**Wielkopolskie  
Muzeum  
Niepodległości**

Muzeum Powstania  
Wielkopolskiego 1918-  
1919

Dotyczy: **Postępowania o udzielenie zamówienia publicznego pn.: „ Budowa Muzeum Powstania Wielkopolskiego 1918-1919” – postępowanie numer FA.261-4/2023.**

Zamawiający w ww. postępowaniu na podstawie art. 135 ust. 1 i 2 oraz 137 ust. 1 ustawy z dnia 11 września 2019 r. Prawo zamówień publicznych (tj. Dz. U. z 2022 r. poz. 1710 ze zm.) zwanej dalej „Ustawą” lub „Ustawą Pzp”, informuje o pytaniach i wyjaśnieniach do treści Specyfikacji Warunków Zamówienia (SWZ) oraz zmianach SWZ:

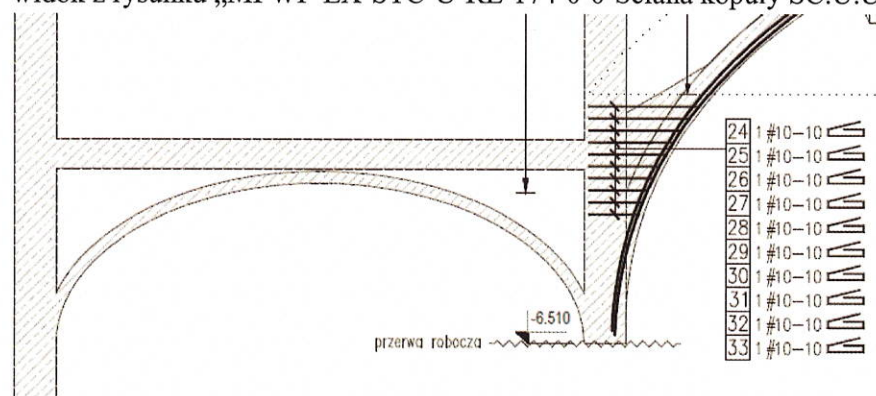
38. Prosimy o wskazanie prawidłowej klasy wytrzymałości i wodoszczelności betonu dla płyty fundamentowej. Według opisu konstrukcji „MPWP-EX-STC-Z-DO-001-2-1-Opis techniczny konstrukcji” jest to beton C30/37 W10, natomiast według rysunków zbrojeniowych płyty fundamentowej np. „MPWP-EX-STC-U-RE-010-0-0” C30/37 CEMIII W8.

Poprawna jest wartość w opisie technicznym, beton W10.

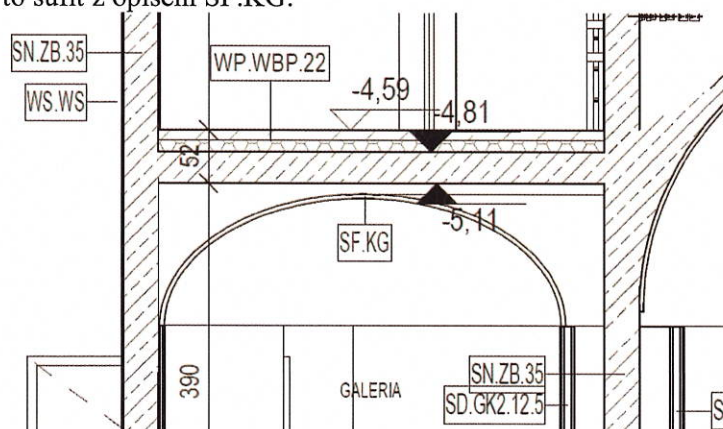
45. Prosimy o wyjaśnienie rozbieżności. Czy widoczna na wielu rysunkach konstrukcyjnych kolebka żelbetowa pod stropem pierścieniowym w poziomie -4.81, jest do wykonania z żelbetu? Poniżej widok z rysunku „MPWP-EX-STC-U-RE-174-0-0-Ściana kopuły SC.U.U1.12do27. Zbrojenie”

Na przekrojach architektonicznych np. „MPWP-EX-ARC-U-SE-UBB-0-0 - PRZEKRÓJ U-BB” jest to sufit z opisem SF.KG.

Jeżeli kolebka ma zostać wykonana w technologii żelbetowej prosimy o uzupełnienie dokumentacji o rysunki zbrojeniowe.

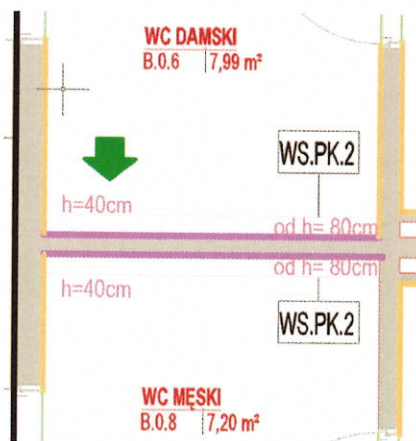
60. Prosimy o informację jak należy wykończyć ściany powyżej płytek gresowych 60x60cm układanych do wysokości o jedną płytkę wyżej niż spód sufitu podwieszanego.

Należy przyjmować zgodnie z dokumentem MPWP-EX-ARC-Z-DO-003-2-1 oraz zapisem: "Wszystkie powierzchnie ścian i stropów ponad poziomem sufitów podwieszanych nie ażurowych, o ile z rysunków/specyfikacji/opisów nie wynika inaczej, surowe, impregnowane powłoką przeciwpylącą, natryskową."

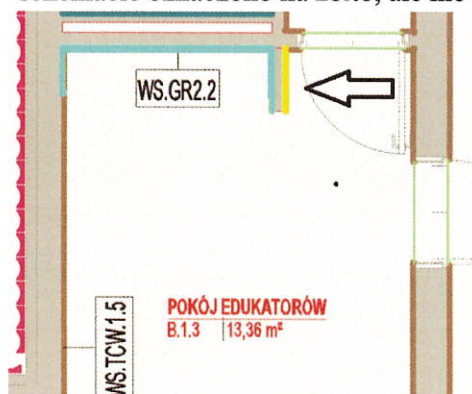
63. Prosimy o informację czy opis "h=od 80-180cm" w pomieszczeniu B.1.11 oznacza wykończenie WS.OA.10 w zakresie tych wysokości? Co jest powyżej (180cm) i poniżej (80cm) tego

wykończenia?

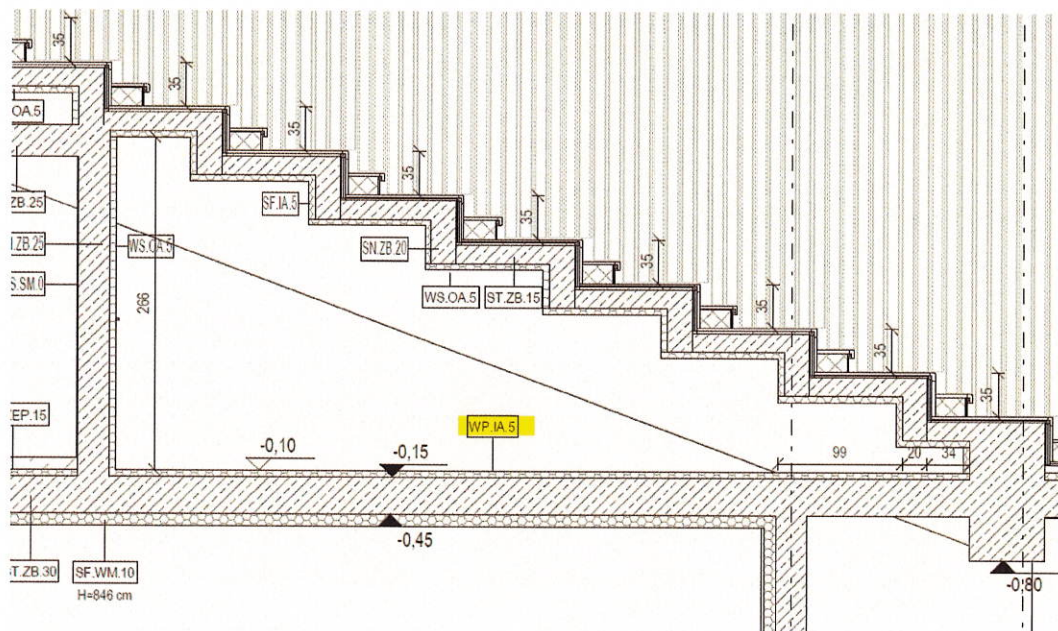
64. Prosimy o wskazanie jakie należy przyjąć wykończenie w miejscu wskazanym strzałką – na schemacie oznaczono na żółto, ale nie opisano.

Zgodnie z dokumentacją, należy przyjmować wykończenie o oznaczeniu WS.TM.0.5

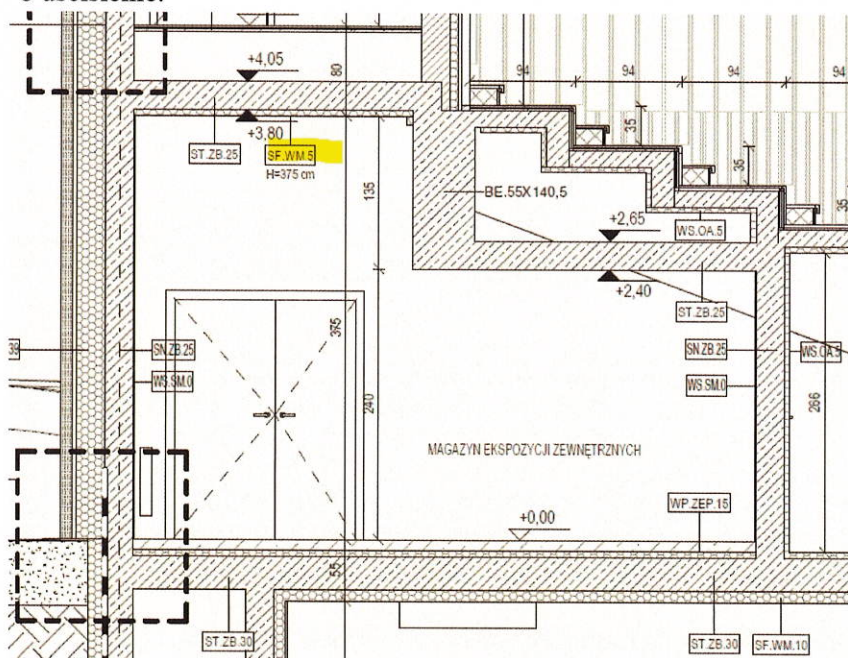
66. Plenum pod audytorium bud. B– brak oznaczenia posadzki na schemacie posadzek. Na przekroju oznaczenie bez odpowiednika w specyfikacji. Prosimy o uściślenie.

Należy przyjmować zgodnie z wykończeniem o oznaczeniu WS.OA.5. Należy zapewnić dostęp serwisowy.

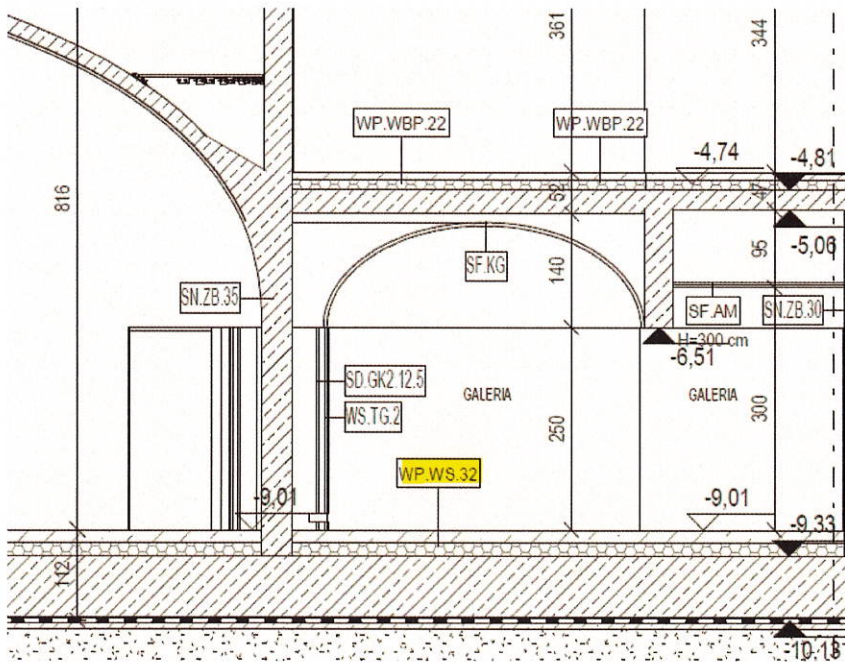
67. Pomieszczenie B.0.14 – na schemacie sufitów wykończenie SF.OA, na przekroju SF.WM.5. Proszę o uściślenie.

Należy przyjmować zgodnie ze schematem MPWP-EX-ARC-B-SC-000-0-0 -SCHEMAT SUFITÓW BUDYNEK B
